## PROJET DE LOTISSEMENT SULLY-SUR-LOIRE (45)

Note d'évaluation des incidences  
environnementales de l'évolution du  
projet suite à l'enquête publique

A22\_205TT - Juin 2026

Figure 2 : Plan de masse du projet modifié (juin 2026)

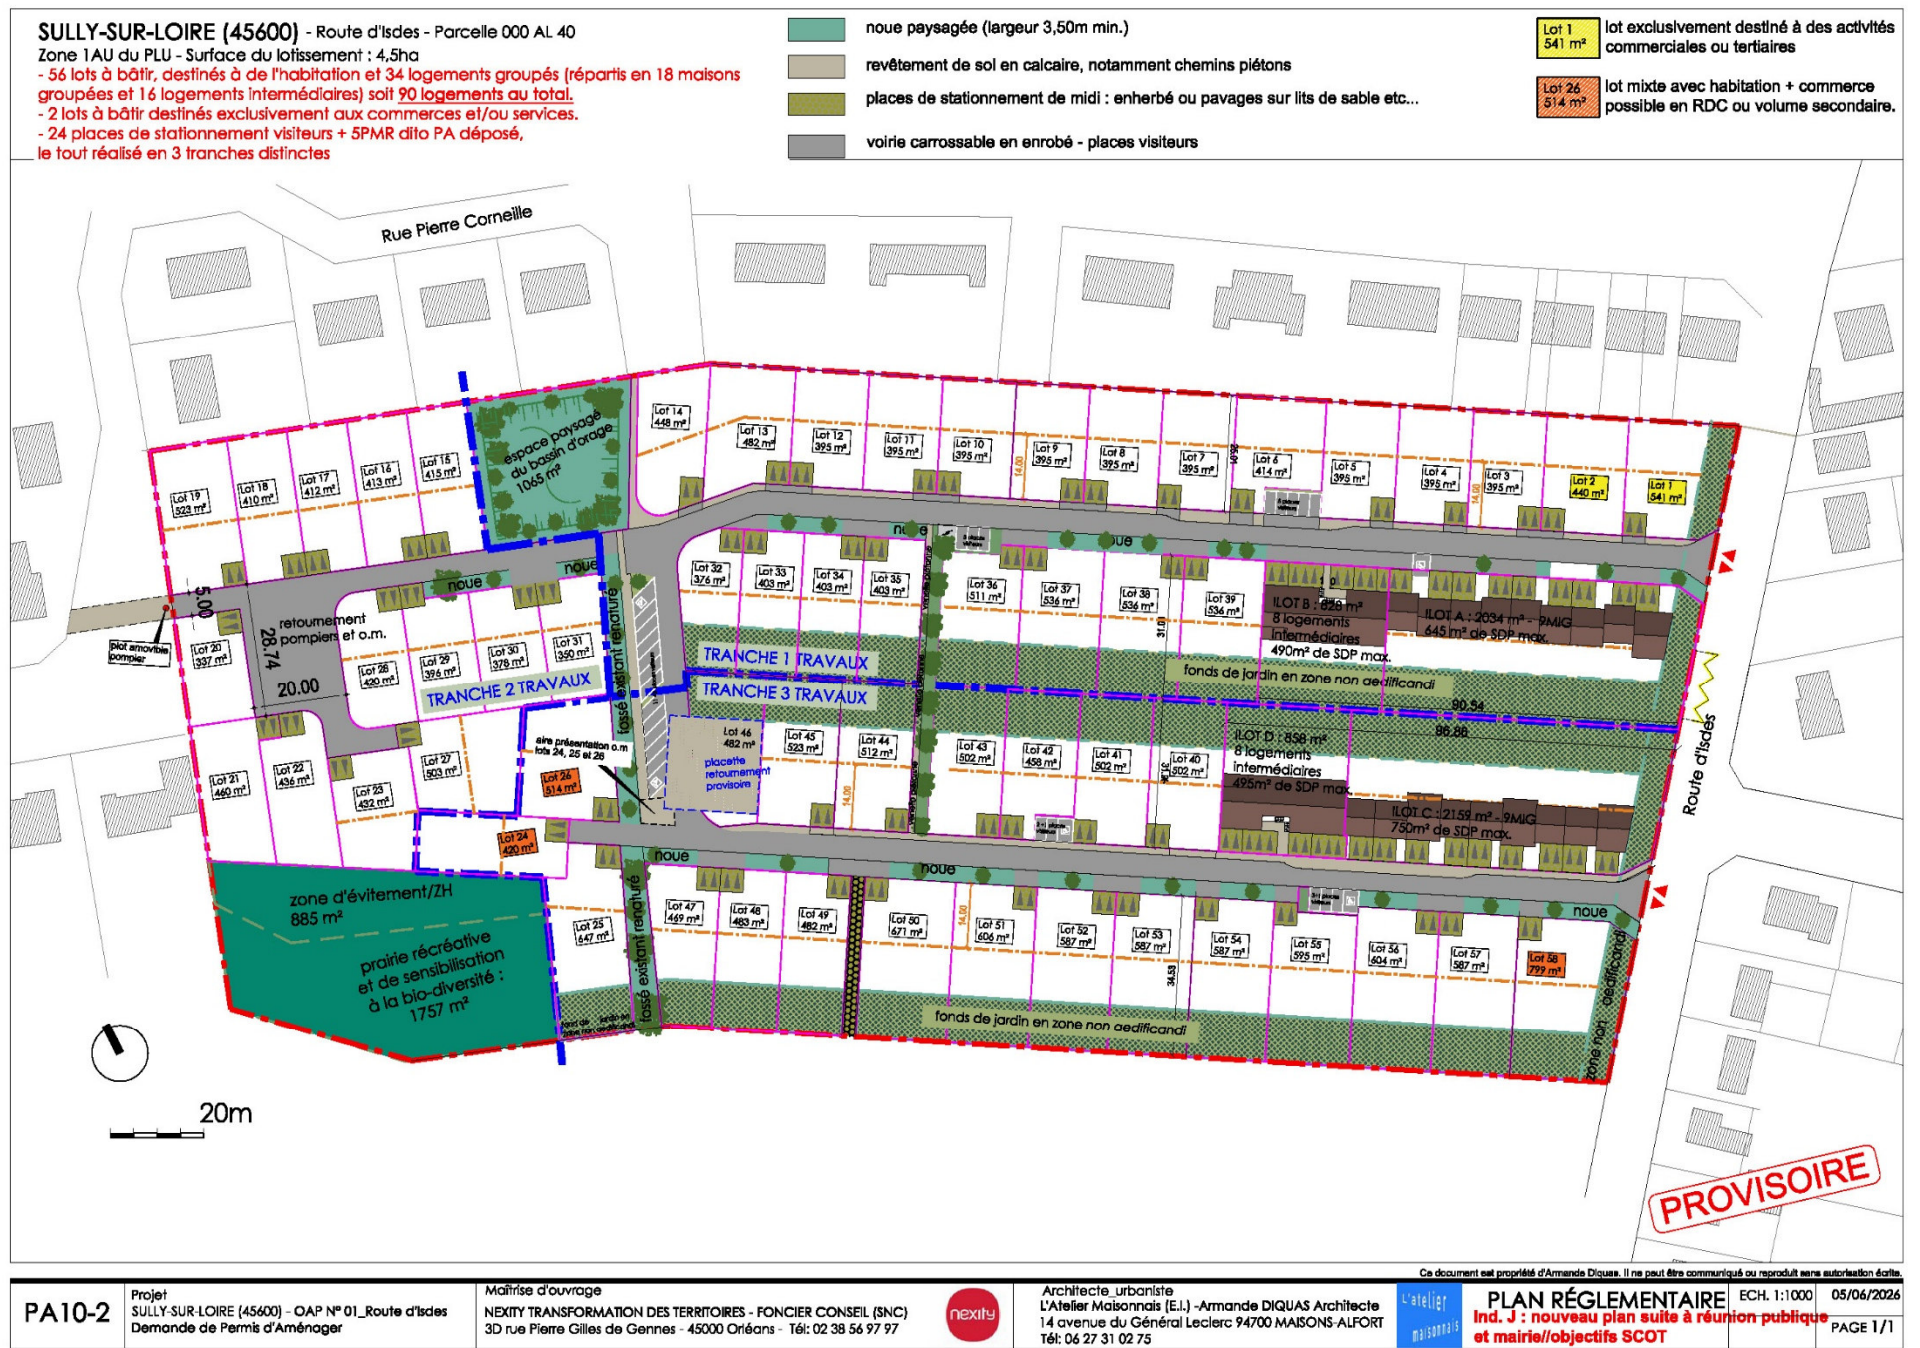
Les modifications apportées au projet consistent en une évolution du plan de masse, avec notamment :

- Un déplacement des ilots de logements groupés et de petits collectifs le long de la route d'Isdes, dans la partie est du projet ;
- Modification du bouclage des voiries : connexion uniquement piétonne au lotissement existant au nord et à l'ouest ;
- Modification du nombre de logement : 90 logements au total sur le projet ;
- Modification des tranches du projet.

Ces modifications entraînent une modification du permis d'aménager et une actualisation de la note de calcul, de la pièce PA 4 et PA8.

Figure 3 : Plan d'assainissement modifié (Juin 2026)

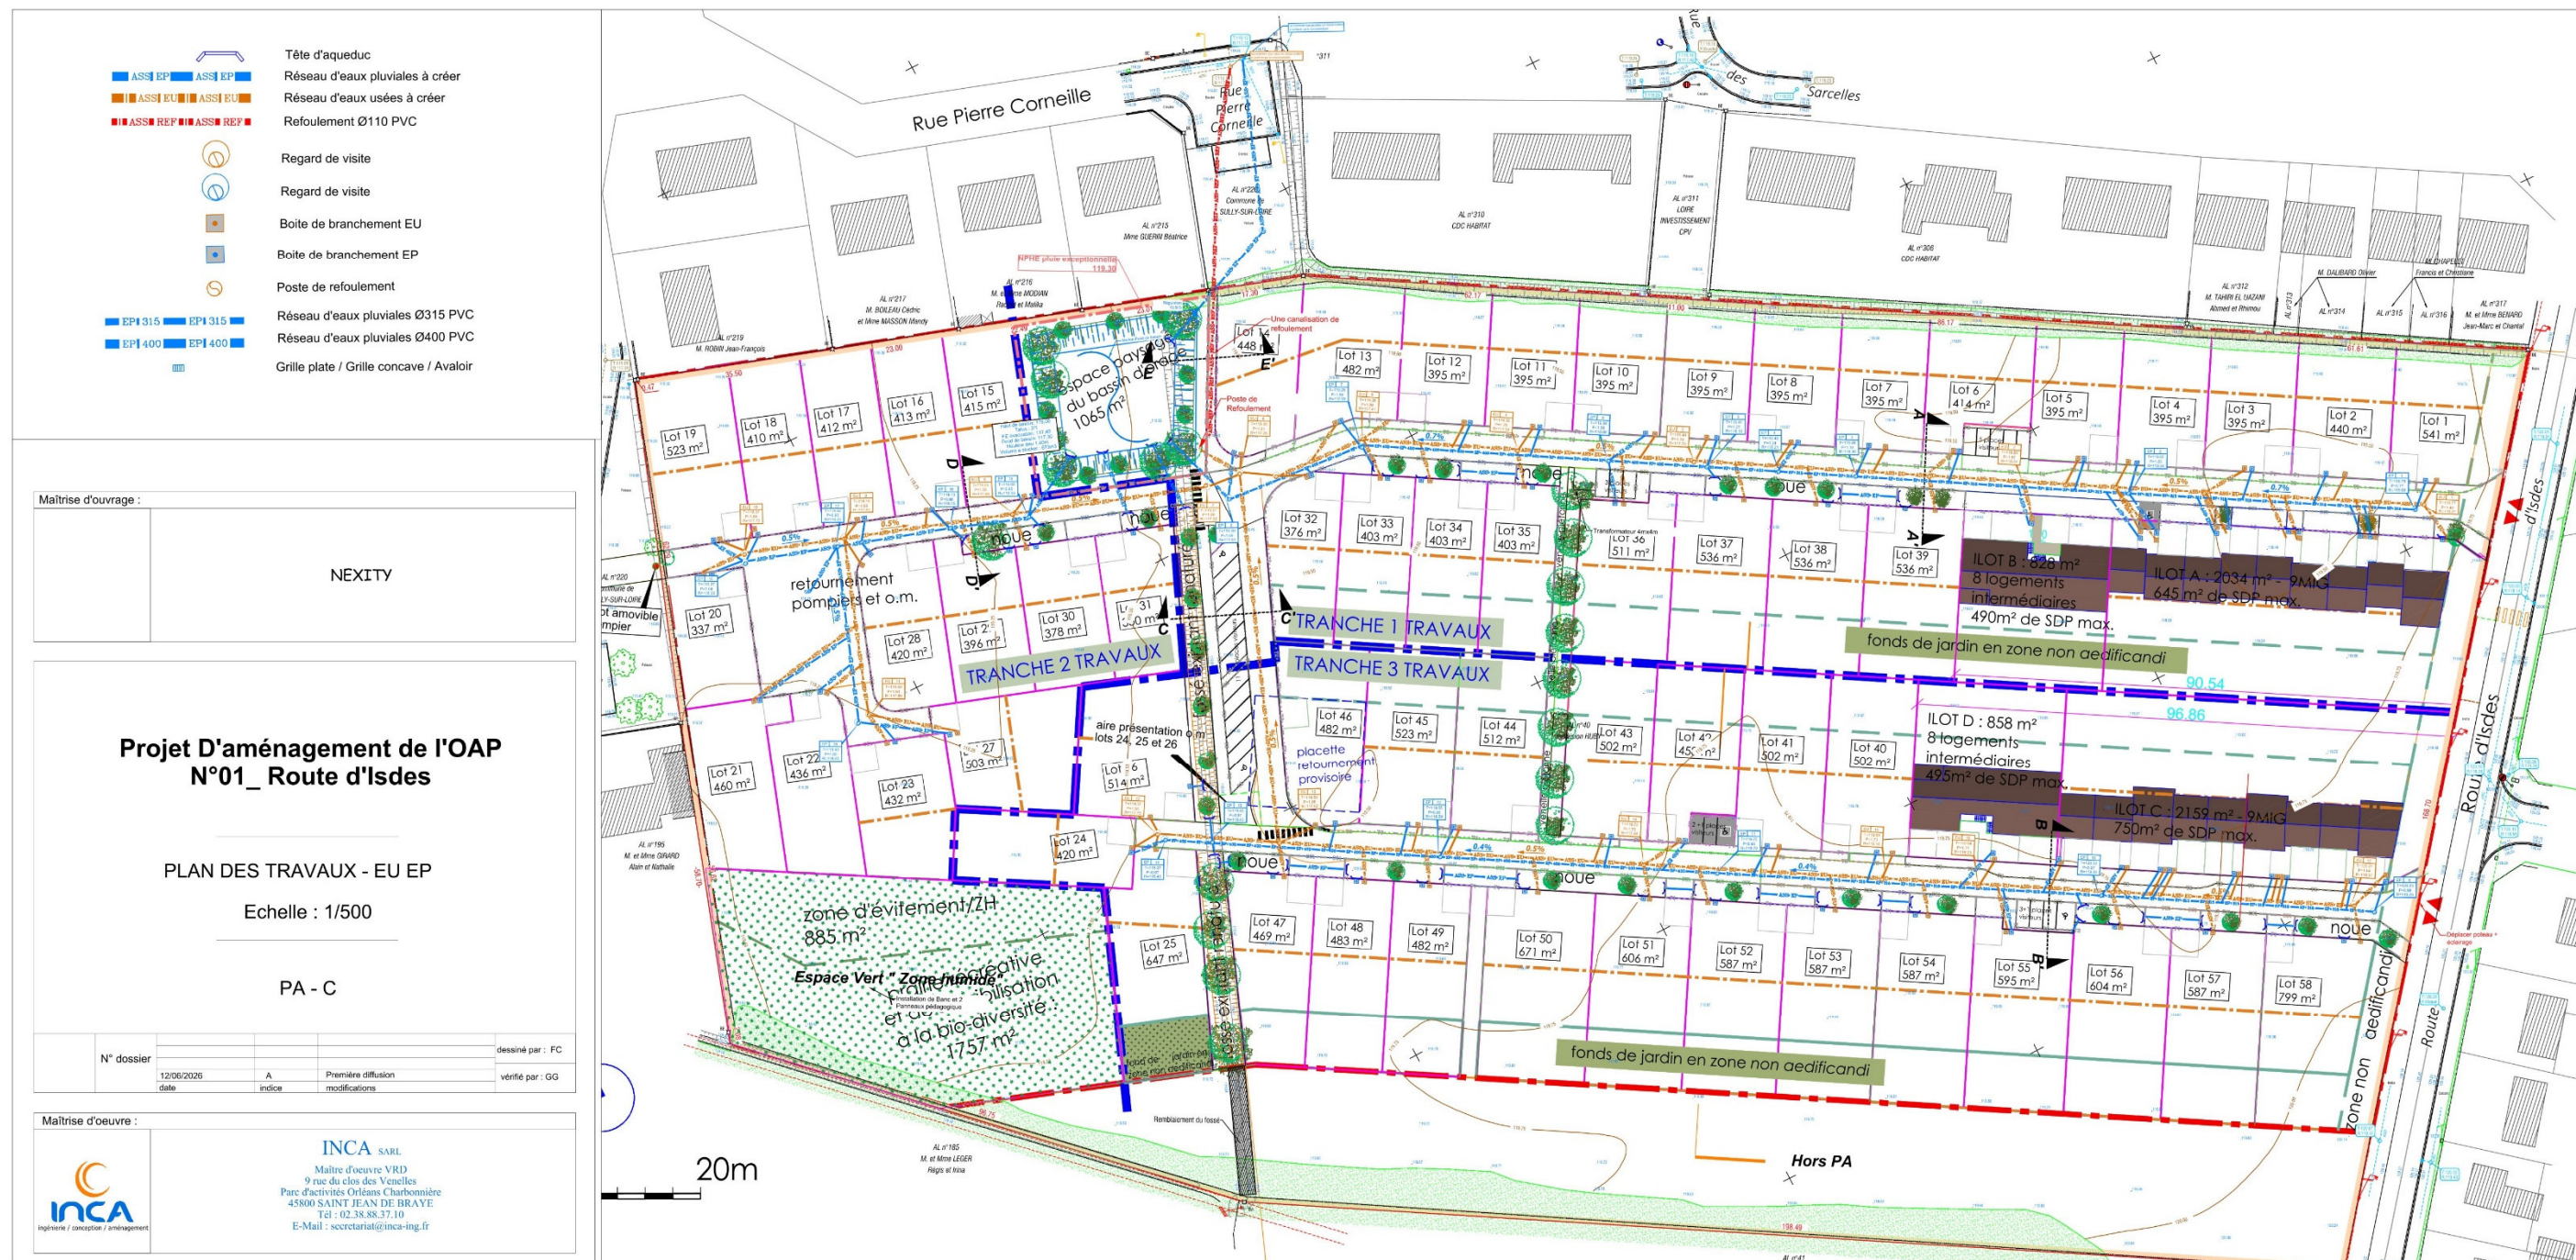
- A la marge, la surface active du projet, 17 115 m<sup>2</sup>, contre 17 890 m<sup>2</sup> initialement ;
- Incidemment le volume à stocker : 673 m<sup>3</sup> contre 715 m<sup>3</sup> initialement, son temps de vidange (13,5h contre 15h) et la hauteur d'eau maximale au sein du bassin ;

Le bassin de gestion des eaux pluviales permet de stocker les 715 m<sup>3</sup> initialement calculés, avec une hauteur d'eau de 1,4 m. Le volume recalculé de 673 m<sup>3</sup> nécessite une hauteur de stockage de 1,36m.

A noter que, suite à une demande du service instructeur, et ce dans l'objectif d'assurer une déconnexion totale entre les eaux de ruissellement présentes dans le bassin et les eaux souterraines en cas de remontée de nappe, une modification supplémentaire est appliquée à savoir l'étanchéification du bassin. Pour ce faire, une bâche ou une étanchéification à l'argile sera réalisée.

**Les caractéristiques générales du bassin ne sont pas modifiées. Les altimétries sont adaptées à la marge en fonction du volume à gérer.  
Le nouveau plan d'assainissement est présenté ci-dessous et en annexe.**

Figure 5 : Zone humide règlementaire et plan du projet modifié (juin 2026)

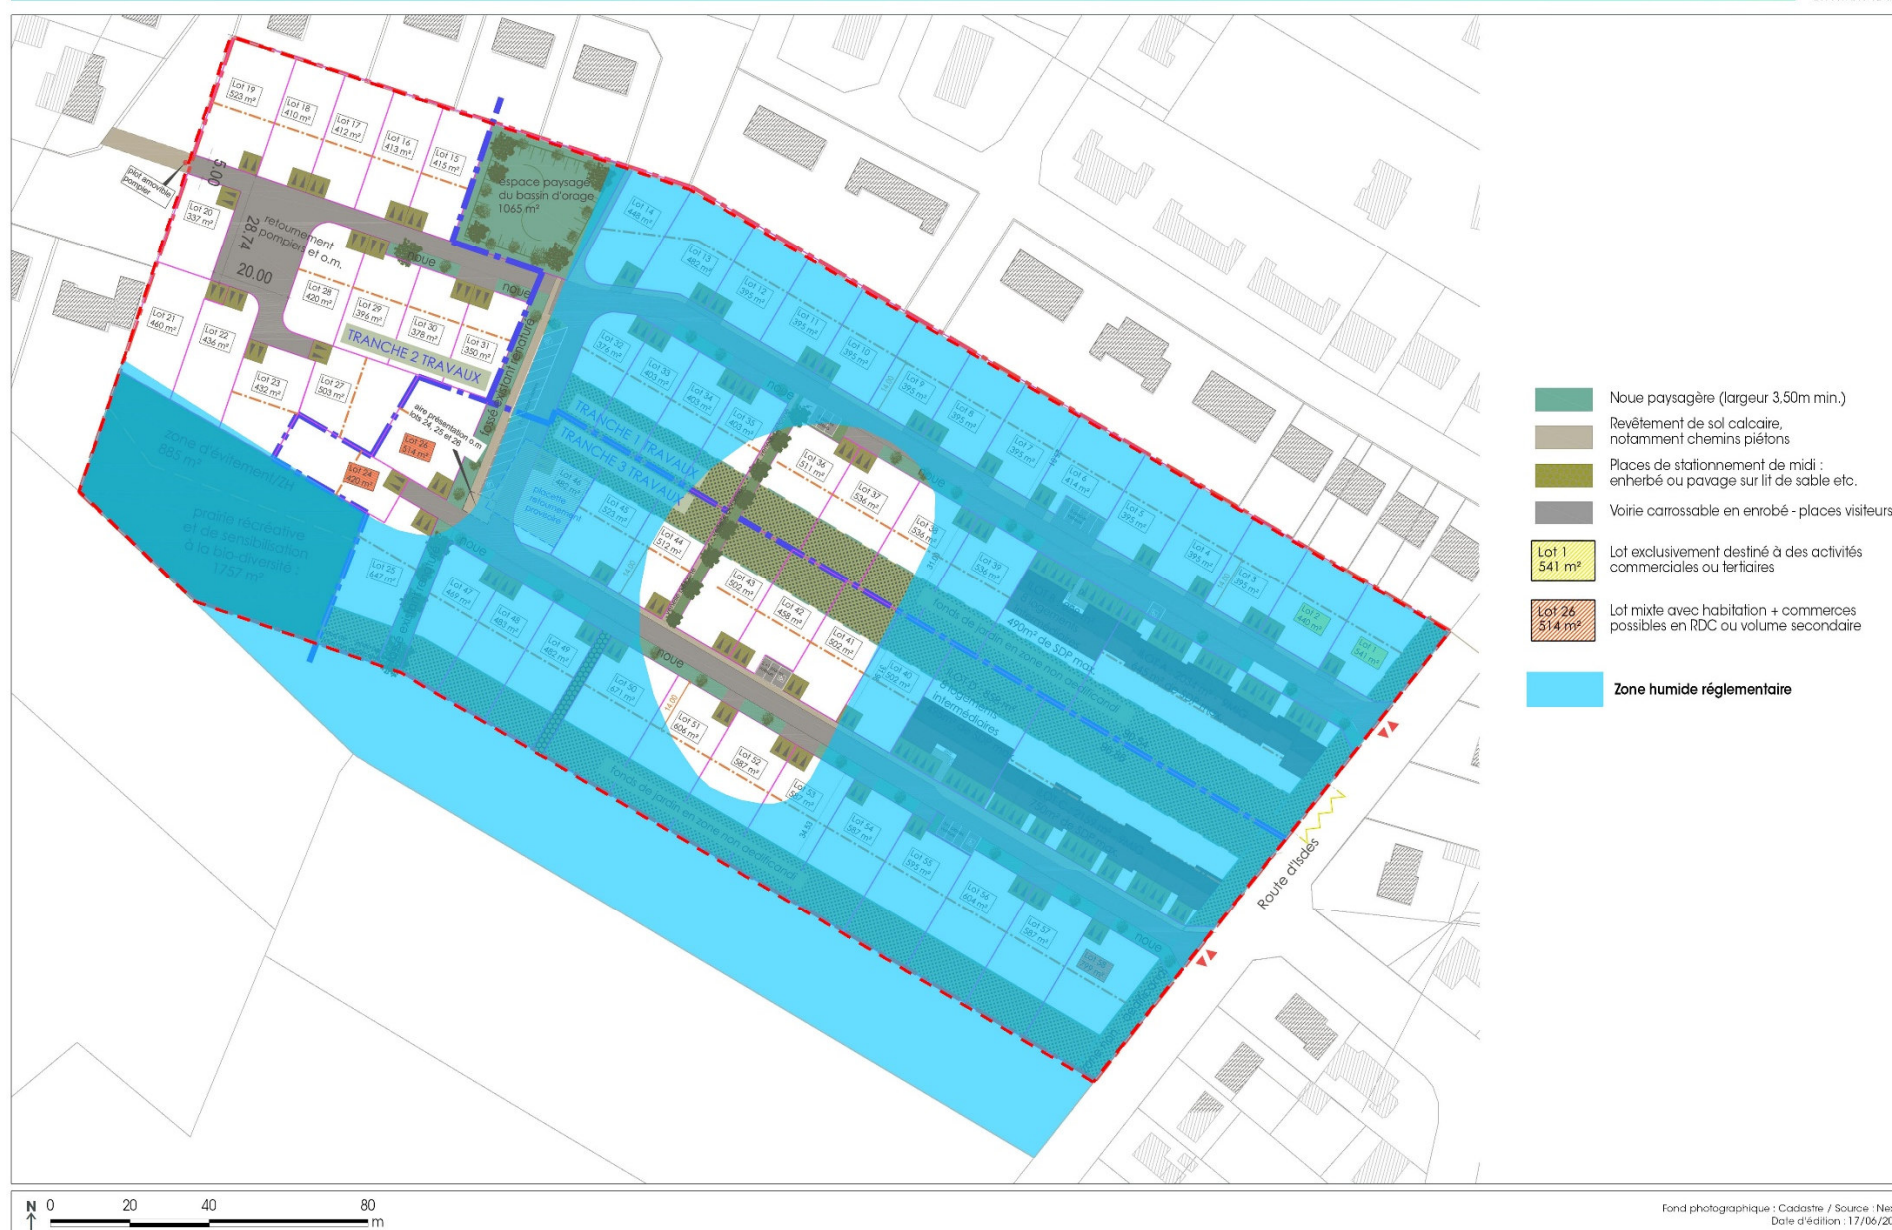
Aucune de ces mesures n'est remise en cause par les évolutions du plan projet. En particulier les mesures MEZH1 et MRZH2 permettent de conserver :

- 5592m<sup>2</sup> de zone humide au sud hors périmètre projet (MEZH1) ;
- 5853 m<sup>2</sup> de zones humides dans les zones non aedificandi, et 2642 m<sup>2</sup> de zone humide dans la prairie récréative (MRZH1).

Soit strictement les mêmes emprises que dans la version précédente du plan. La figure suivante permet de comparer la superposition de l'ancien et du nouveau plan projet aux zones humides. Les mesures sont localisées sur la Figure 6.

**Les évolutions du projet ne modifient pas l'impact résiduel du projet sur les zones humides. Aussi, les mesures compensatoires restent inchangées**
